**Avis délibéré  
de la Mission régionale d'autorité environnementale  
Provence-Alpes-Côte d'Azur**

**sur le projet de renouvellement de l'autorisation d'exploiter la  
carrière de roche massive dans le quartier Saint-Tronc à  
Marseille (13)**

**N° MRAe  
2022APPACA74/3249**

Avis du 7 novembre 2022 sur le projet de renouvellement de l'autorisation d'exploiter la carrière de roche massive dans le quartier Saint-Tronc à Marseille (13)

Figure 2: périmètre du projet de renouvellement (en rouge). Source : étude d'impact.

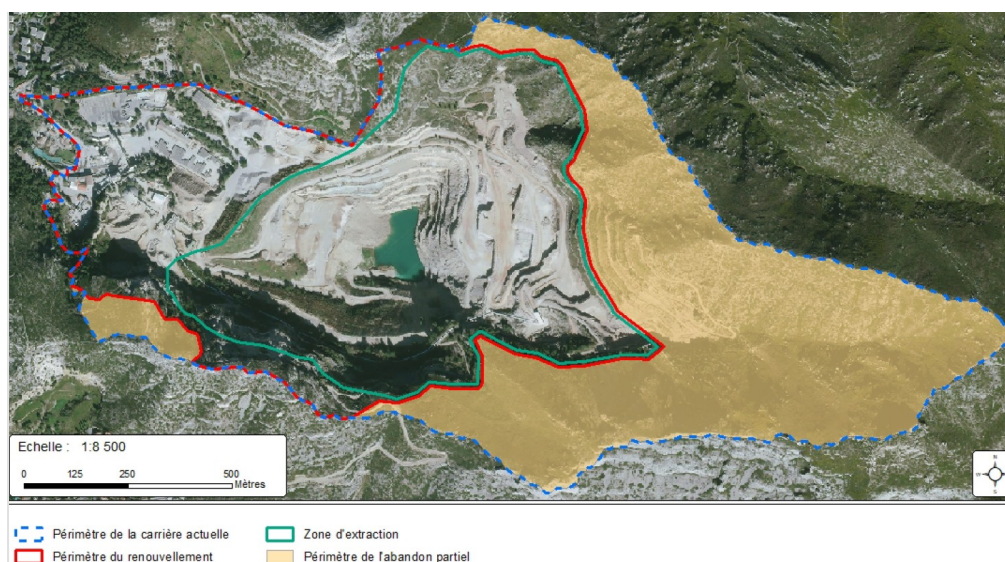
Le dossier explique la réduction de superficie envisagée : « le périmètre d'autorisation [...] avait été fixé [...] sur les limites cadastrales. Il « est réduit [...] au périmètre des activités du site (carrière et plateforme technique). » « Le périmètre d'extraction est également réduit. Ainsi, une cessation partielle d'activité est sollicitée dans le cadre de la présente de demande d'autorisation pour les zones situées à l'est et au nord, déjà exploitées et réaménagées. Des zones non exploitables, situées à l'est et au sud-ouest de l'emprise actuelle, sont également sorties de l'emprise du projet dans le cadre de la présente demande ».

Selon le dossier, cette demande de renouvellement permet d'améliorer la situation : « il n'y aura aucun défrichement ni aucun décapage dans le cadre du renouvellement de l'exploitation ».
